H24-B14-1深度43.19~43.62m 走向・傾斜 (No.157-追3) の変更に伴い, 条線 (No.157-追4) を変更

K断層の連続性評価に関するデータトレーサビリティの確保に伴う再評価箇所一覧表

図4 最新活動面と走向・傾斜, 条線の関係図

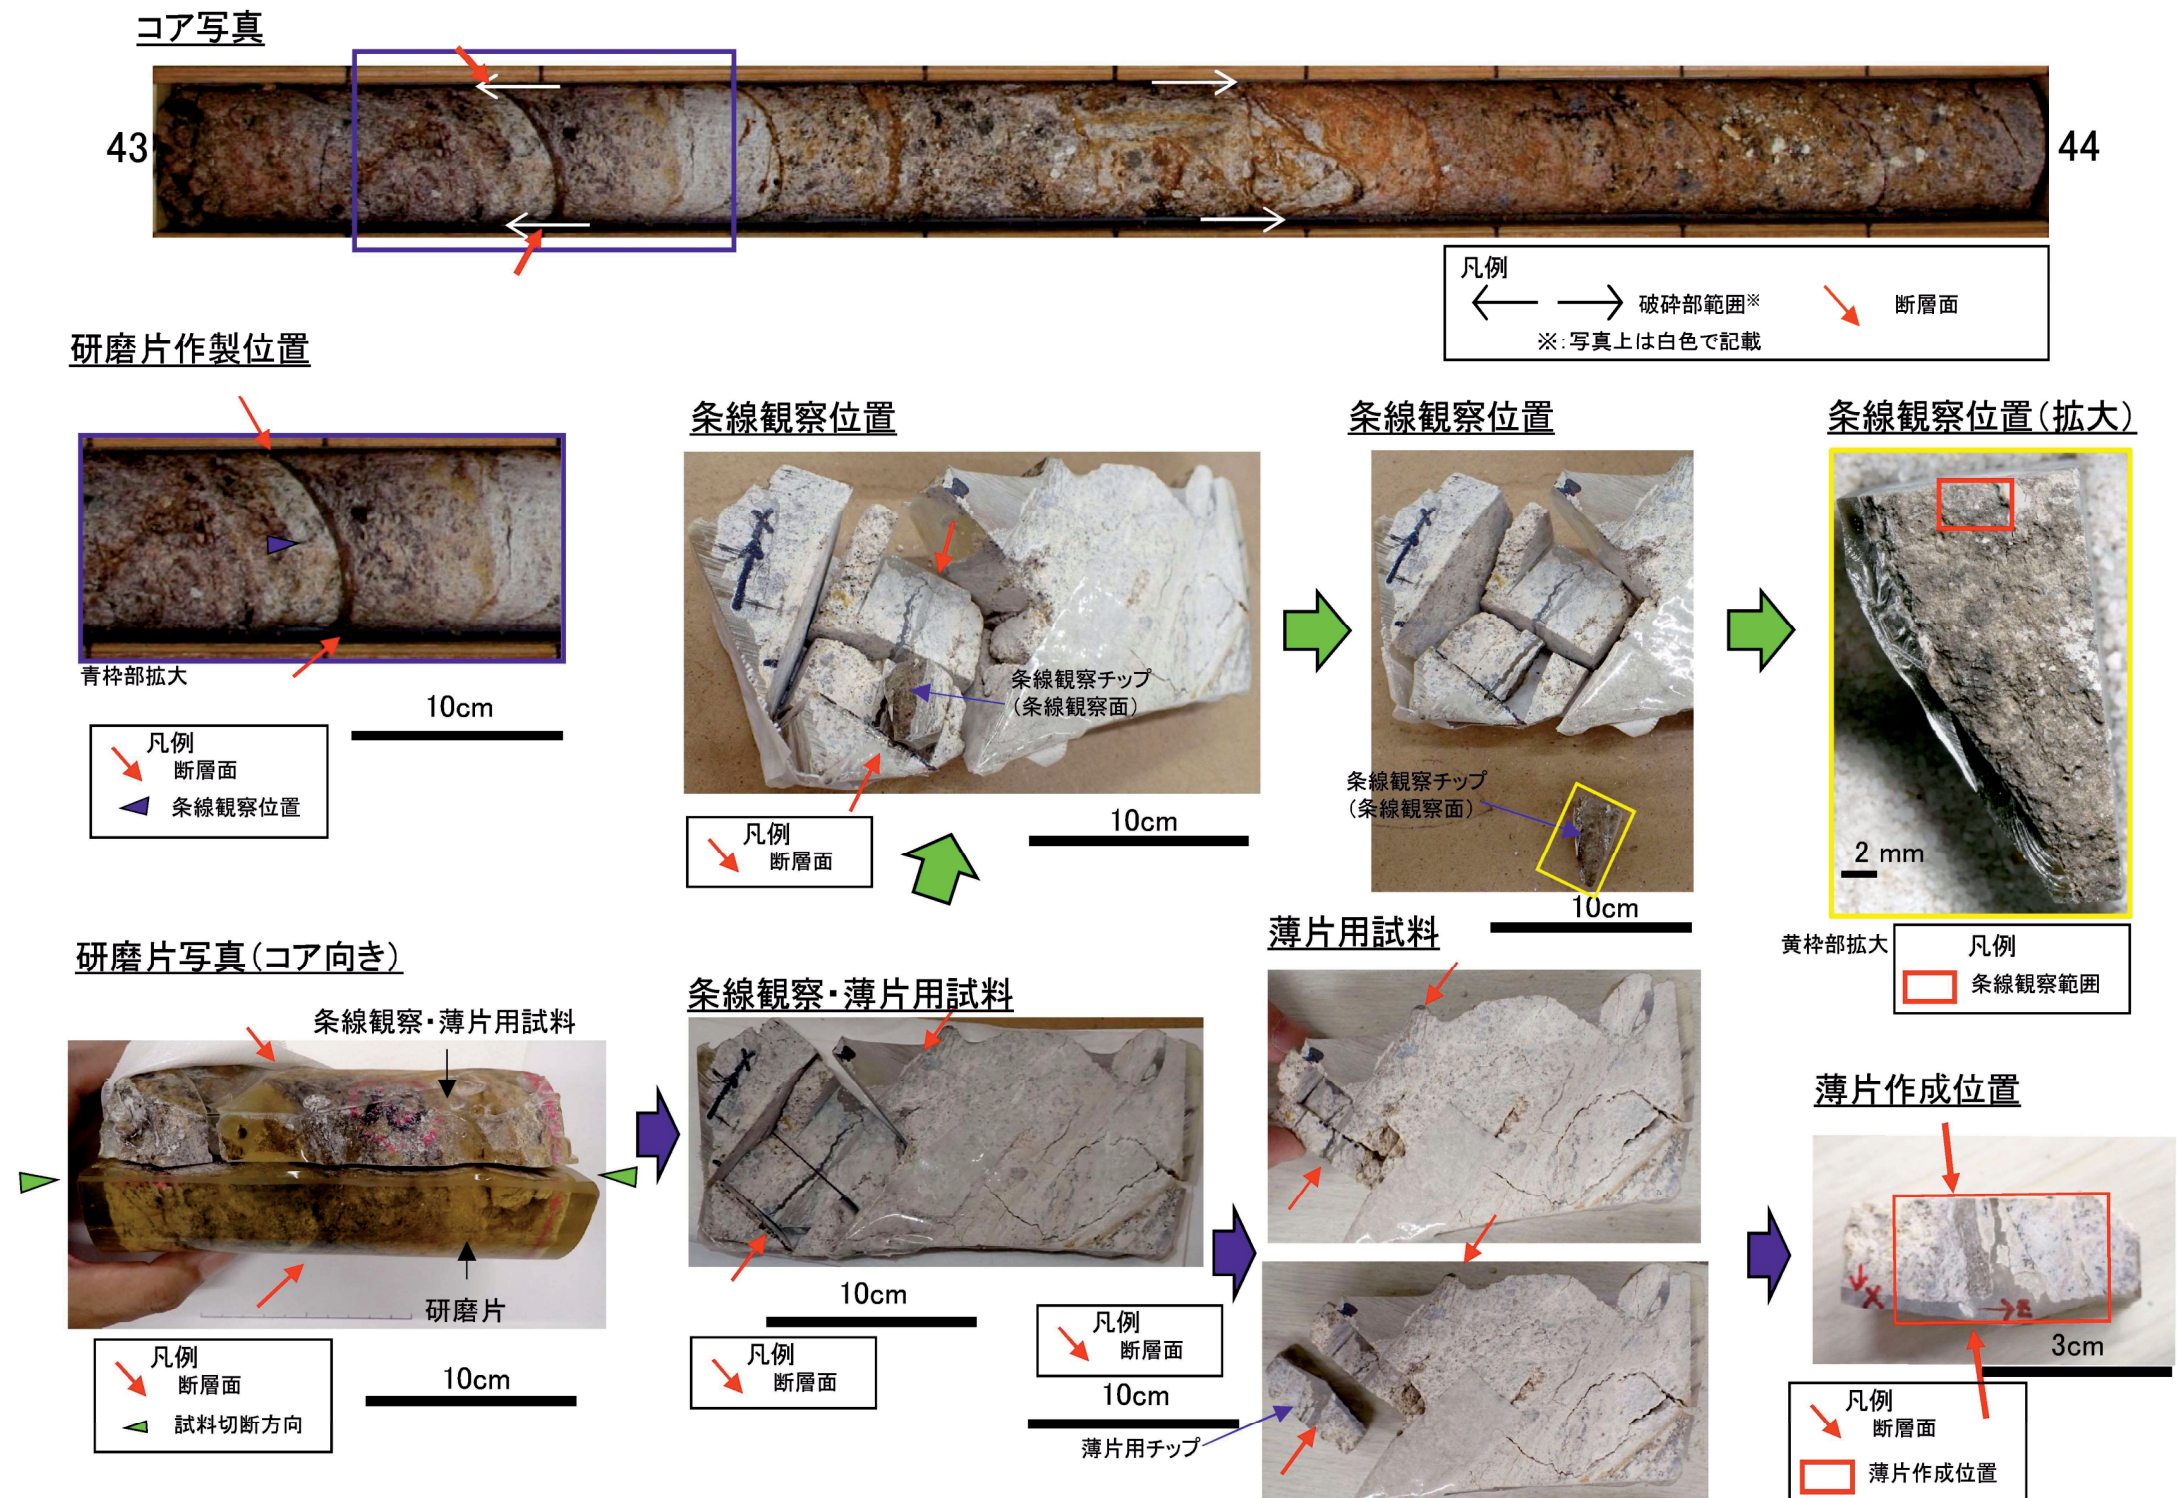
- 断層面αの走向・傾斜はN37°E 84°Wであり, 12Rの条線が認められる。

・前頁の図3に, 計測した条線値を走向・傾斜等を用いて補正したレイクを赤線で表示している。

H24-B14-1深度43.19~43.62m 走向・傾斜 (No.157-追3) の変更に伴い, 条線 (No.157-追4) を変更

- 条線観察位置を残試料より復元し断層面aの位置 (深度43.21m) で計測していることを確認した。
